CENTRE AQUATIQUE DE CHAMPS SUR MARNE – DEPOT DU PERMIS DE CONSTRUIRE

Champs-sur-Marne – Communauté d'Agglomération Paris Vallée de la Marne

Etude d'impact - Analyse de l'avis de la MRAE

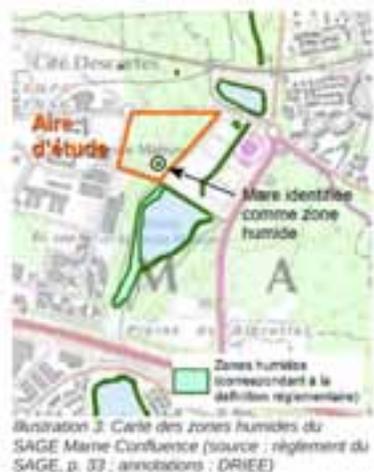
La MRAe note toutefois que le schéma d'aménagement et de gestion des eaux (SAGE) Marne Confluence, adopté le 8 novembre 2017, identifie une zone humide au sein de la

zone d'étude du projet ayant fait l'objet des sondages pédologiques et des relevés floristiques (cf. Illustration 3). Le SAGE Marne Confluence fait l'objet d'une description succincte dans l'étude d'impact (p. 93).

La MRAe recommande de clarifier, dans le respect du SAGE, l'identification des zones humides présentes sur le site.

Par ailleurs la zone humide identifiée dans le SAGE Marne Confluence se trouve en dehors du site de projet, elle n'est donc pas intégrée dans l'analyse des incidences étant donné que le projet ne l'impactera pas. Il n'y a donc pas d'incohérence entre le SAGE et l'étude d'impact en ce qui concerne les zones humides.
